**BT0196**

**21.02.97**

**Assunto: Resolução de Problemas de campo da nova linha de Condicionadores de Ar**  
**Modelos: Todos os modelos da nova Linha Air Master**  
**Marca: Consul**

Fig.01

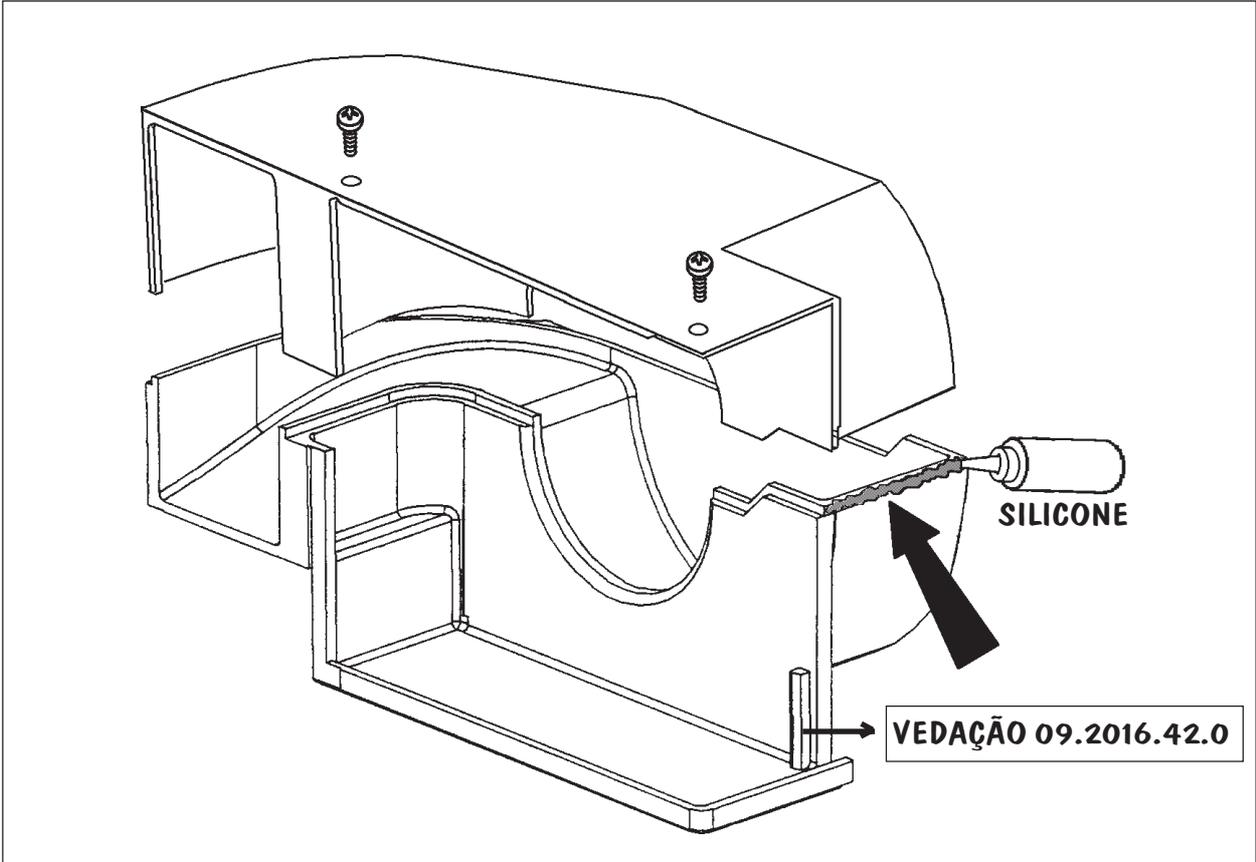
**• RUÍDO PROVOCADO PELO VENTILADOR RADIAL BATENDO NA ÁGUA ACUMULADA NA EVOLUTA DO MODELO 7500.**

Foram detectados no campo diversos casos de acúmulo de água na Evoluta do modelo 7500 BTU/H. Nestes casos, proceder conforme abaixo:

- a) Colocar Silicone no Encaixe entre as Evolutas Superior e Inferior (veja figura 1).
- b) Aplicar a vedação código: 00.4214.82.0 no Suporte do Motor Ventilador, no lado que está em contato com o Separador de Compartimento (veja figura 2).  
Esta vedação impedirá a entrada de ar quente e úmido para o interior da Evoluta.
- c) Colar uma parte da Vedação auto adesiva, código 09.2016.42.0, na parte interna direita e esquerda do Separador de Compartimento (veja figura 3), e também na parte externa da Evoluta inferior, lado direito (veja figura 1).

- a) Vedar o encaixe entre as Evolutas Superior e Inferior com Silicone (veja fig.01);
- b) Isolar os Tubos que estão suando com a isolação código 09.1220.04-0;
- c) Colar sobre a área que está suando, a vedação código 00.4194.75-6.

Fig.04

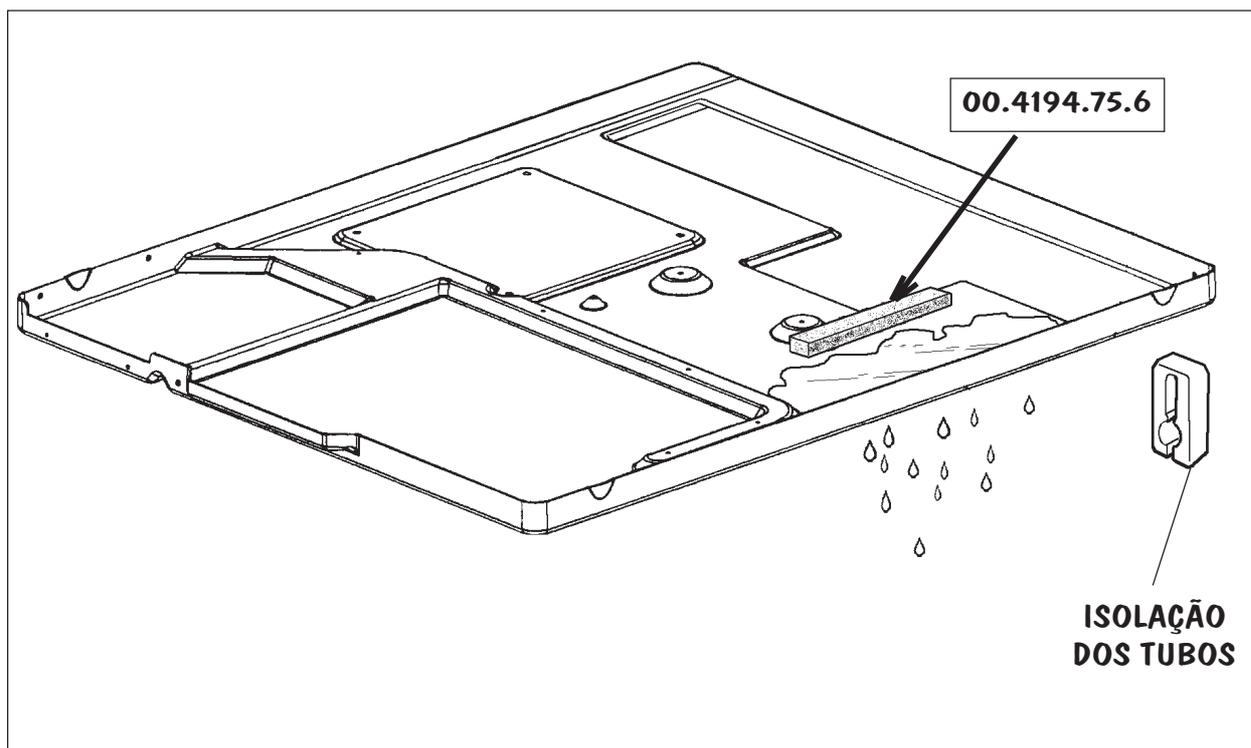
Foram detectados alguns casos de suor na Base dos modelos acima citados, na região indicada na figura 4.

Esta sudação é provocada pela água resfriada, que pinga da Tubulação sobre a Base, e também pelo encontro do ar frio proveniente da Evoluta com a capa externa, provocando condensação.

- d) Retirar a isolação que separa os Tubos (veja fig.04);
